## ГРОЗА-03. ДЕФЕКТЫ.

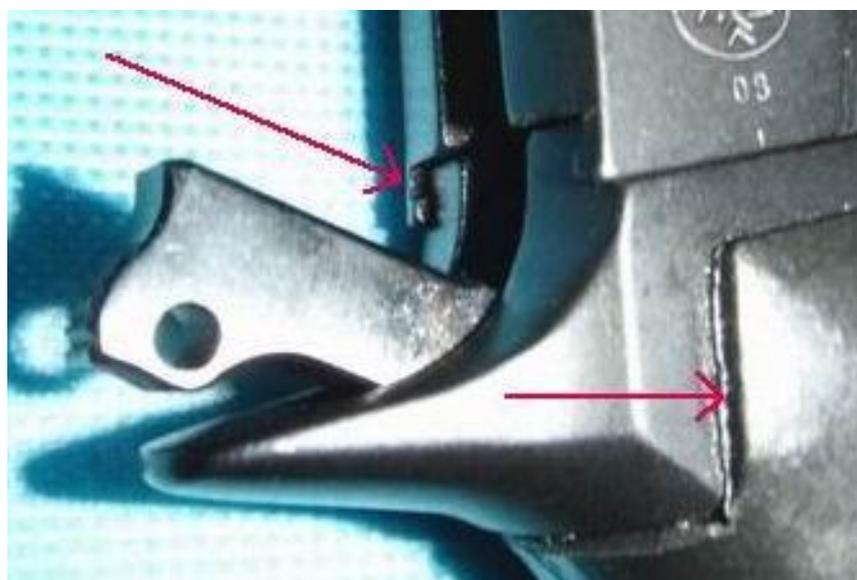
Глубокие царапины на внешней поверхности патронника (вертикальные стрелки).  
Недозаккрытие затвора (горизонтальная стрелка) – патрон ТЕХКРИМ.

Патрон ТЕХКРИМ и патрон АКБС имеют разницу по длине гильзы 0.4-0.5 мм.

Недозаккрытие затвора – на патроне АКБС больше, у него гильза длиннее.

Патронник не имеет нужной глубины – затвор не доходит до крайнего переднего положения. Отсутствует обработка кромок накладки рукоятки.

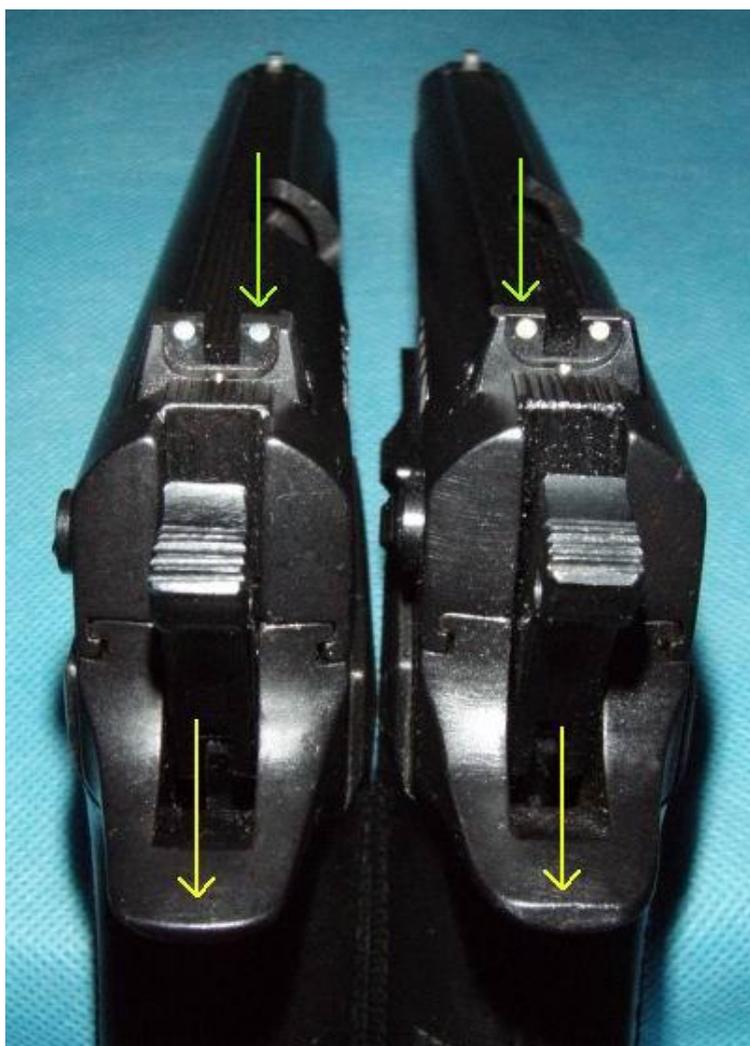
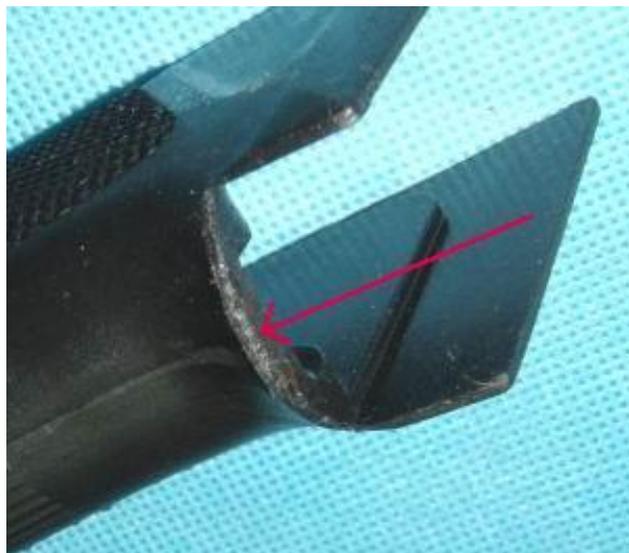
Кромка накладки грубо обрезана и не подогнана под радиус изгиба рукоятки пистолета.

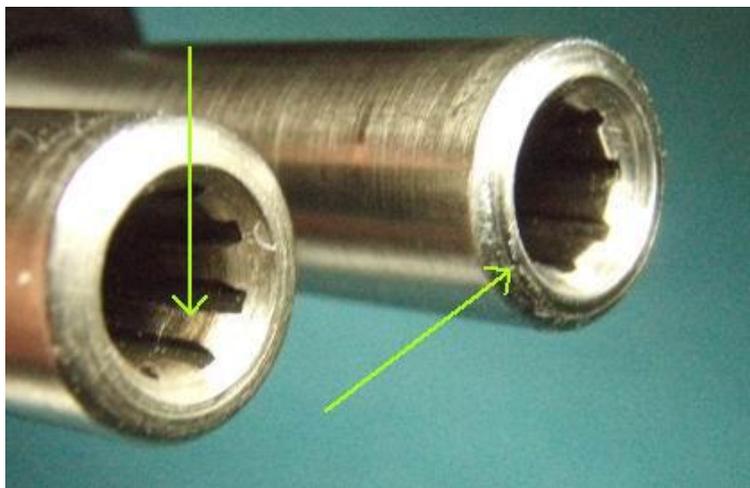
Пистолет слева – углубления под маркеры прицела слишком высоко и их края открыты так как пересекаются с верхней плоскостью прицела. На правом – прицел в норме, а вот спица рукоятки – недоделана.

Слева – видны следы сверления на кромках нарезов.  
Справа – грубая обработка ствольного среза.

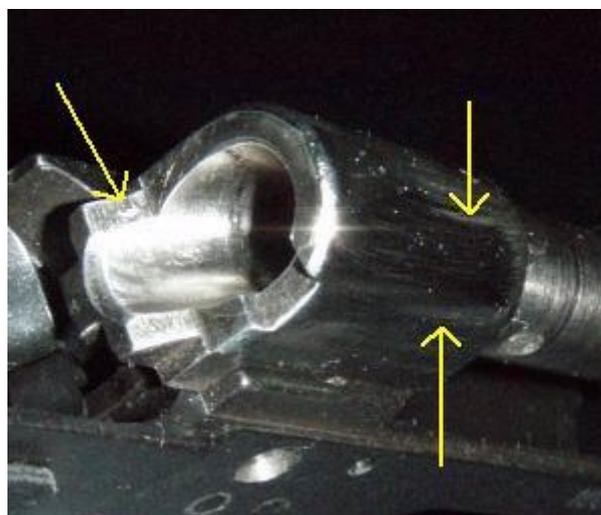
Выбоины на казённом срезе ствола. Глубокие царапины.

Различная геометрия зуба патронника.

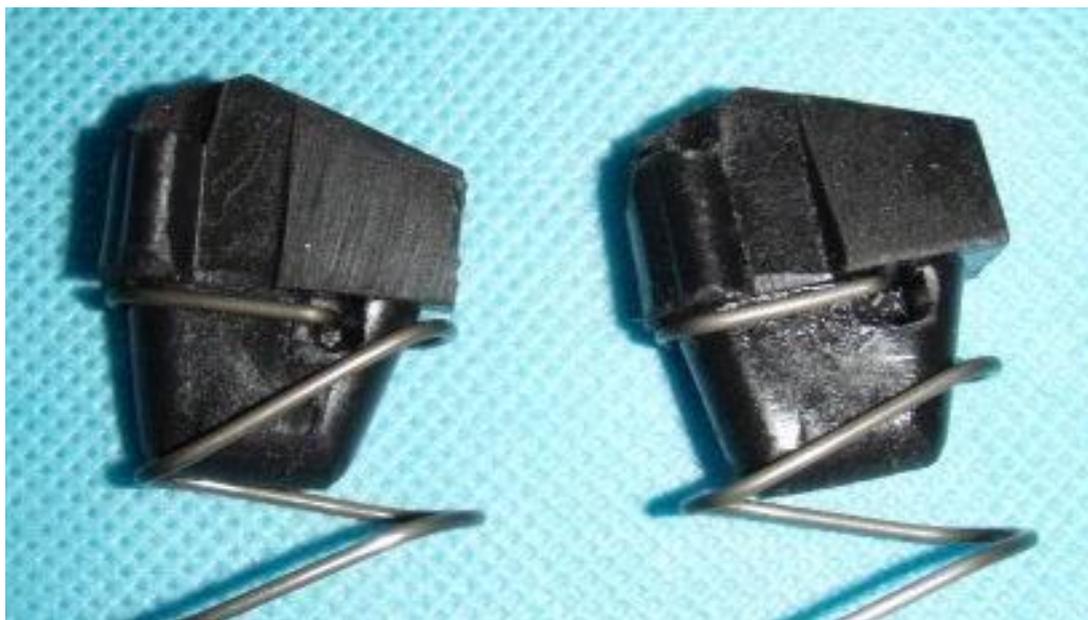
Неправильный изгиб пружины магазина (справа).  
Бывал перекос патрона при стрельбе – неподача.
